广德美涂士化工有限公司

安全生产许可证换证现状安全评价报告

(报批版)

广德市应急管理局于 2024 年 8 月 9 日组织召开广德美涂士化工有限公司安全生产许可现场核查会议。经专家和与会人员现场核查、核对有关资料，提出如下意见：

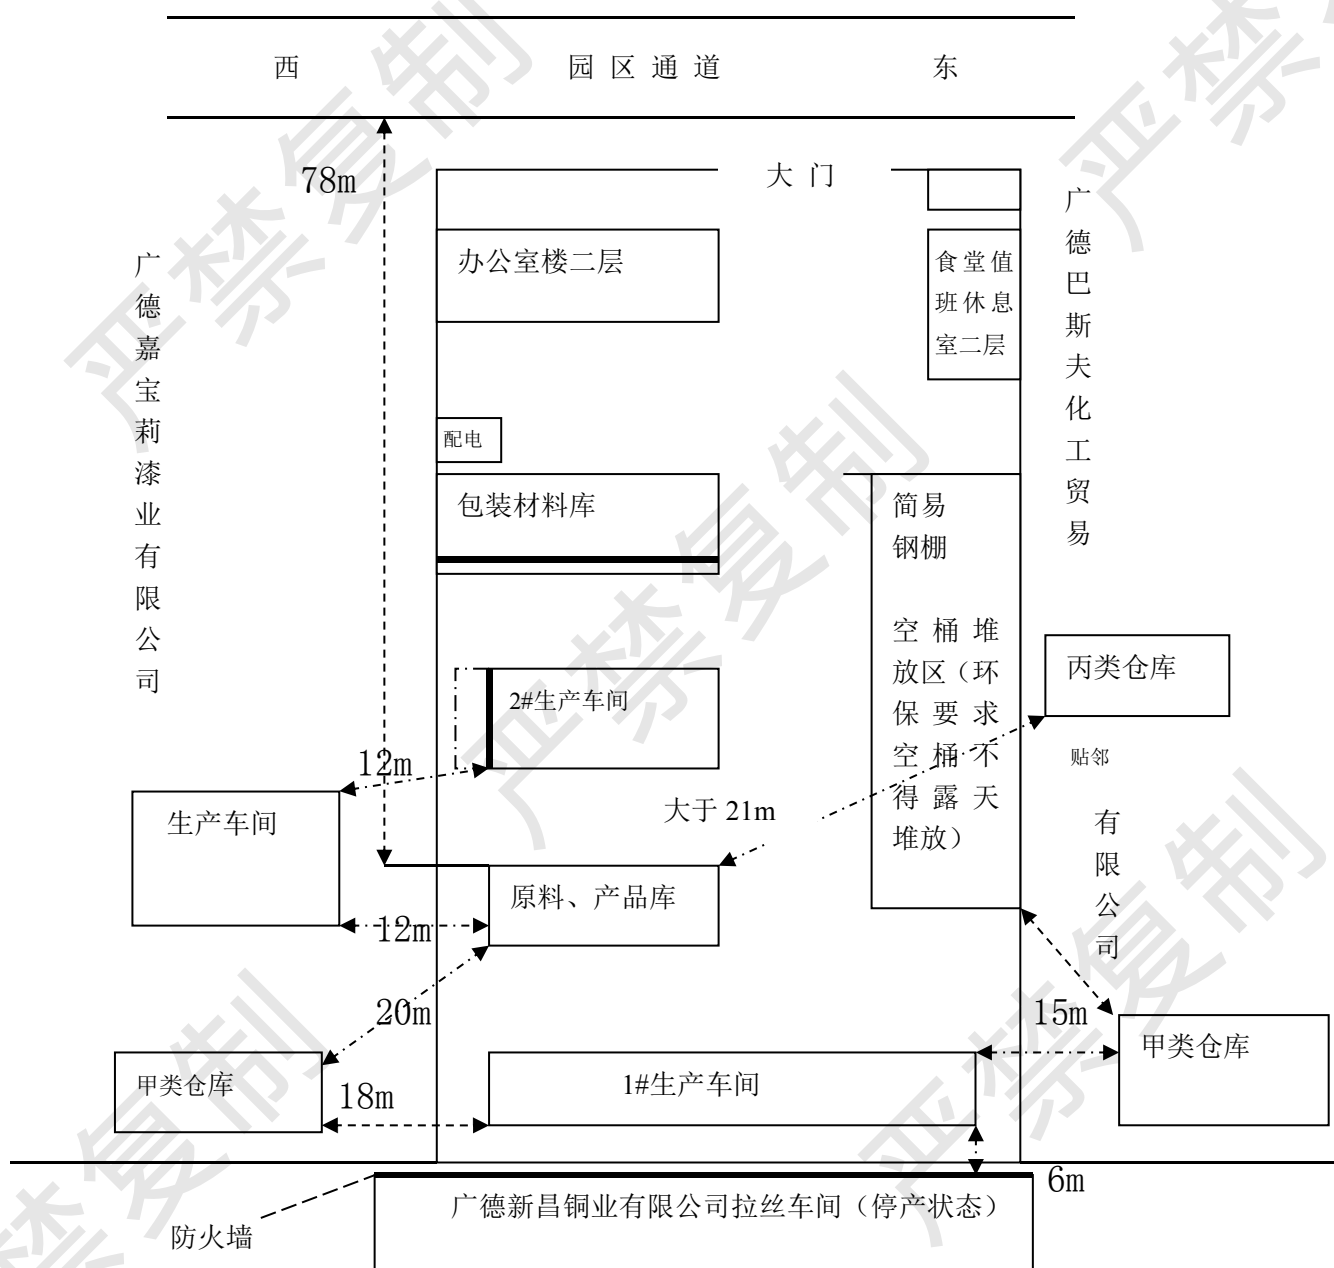
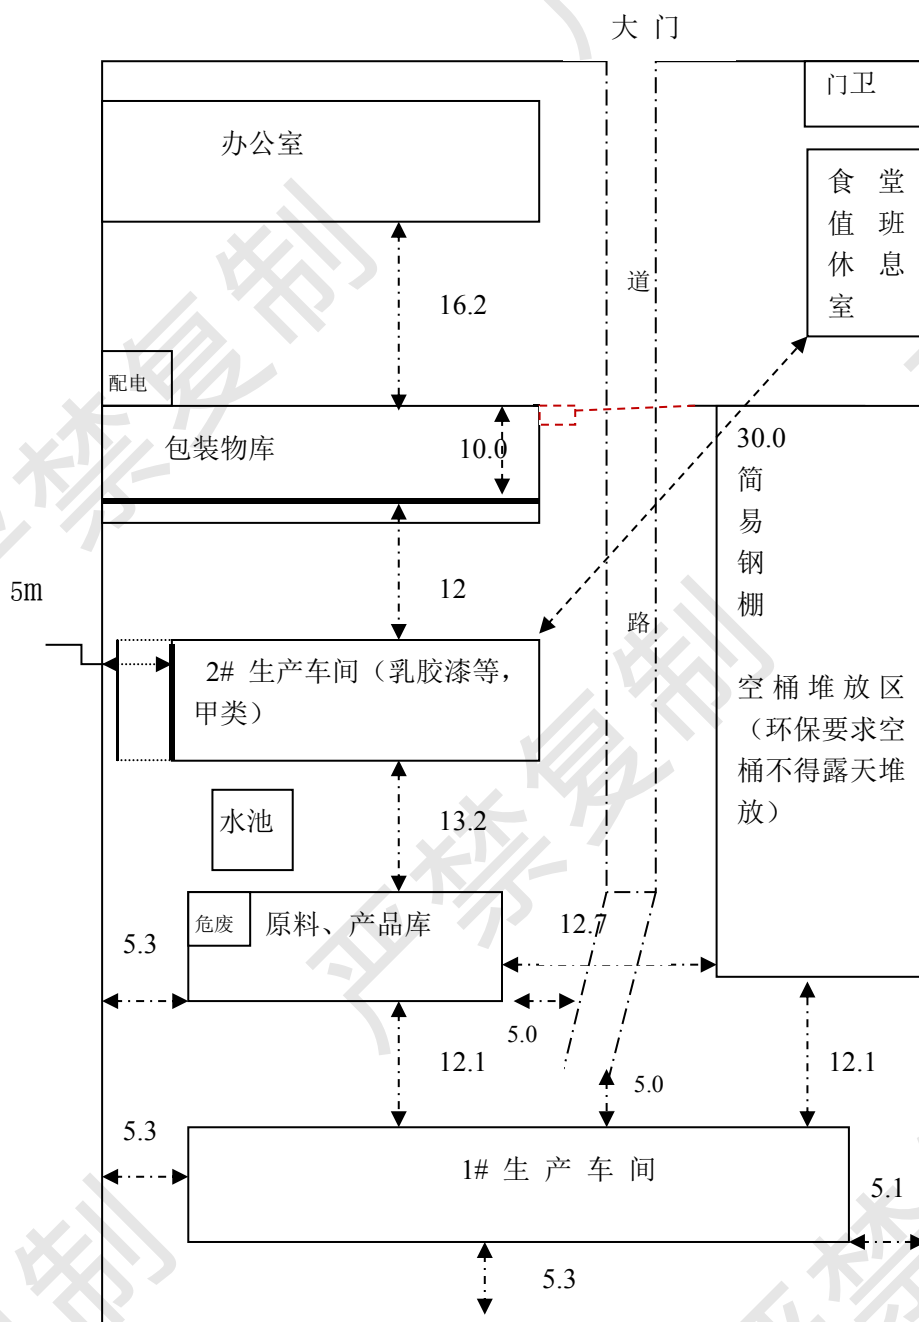
序号	存在隐患	依据	整改措施
一	报告部分		
1	补充完善评价依据，补充完善变更情况说明；完善工艺流程图，补充工艺说明	专家意见	对照整改
2	细化压缩空气、给排水、防雷防静电等系统情况介绍	专家意见	对照整改
3	按照“一防三提升”等要求核实工艺过程（涉及重点监管危险化学品）自动化控制符合性；核实完善内外部防火间距检查	专家意见	对照整改
4	根据现场实际完善附图、附件（如总平面布置图、安全规章制度、人员学历等）	专家意见	对照整改
二	现场部分		
1	完善厂区二道门设置	专家意见	厂区二道门设置门禁系统
2	部分防爆电气防爆挠性管接头松动	专家意见	防爆电气防爆挠性管接头松动部分拧紧
3	甲类仓库内产品包装上未见符合要求的安全标签	专家意见	产品包装上张贴符合要求的安全标签

火间距检查	定量加料。企业计划进行工艺自动化改造。 已完善生产车间和仓库至围墙、甲类仓库至东侧巴斯夫仓库距离（图-表对应）。
4	根据现场实际完善附图、附件（如总平面布置图、安全规章制度、人员学历等）	总图已完善二道门，附件已完善
二、现场部分（现场整改图片见附件）		
序号	现场问题	整改落实情况
1	完善厂区二道门设置	二道门恢复刷卡闸门。整改符合要求。 
2	部分防爆电气防爆挠性管接头松动	防爆挠性管接头松动已重新紧固。整改符合要求。 
3	甲类仓库内产品包装上未见符合要求的安全标签	安全标签已更换。整改符合要求。 
4	甲类仓库外未设置防晒设施	窗户增设防晒网。整改符合要求。
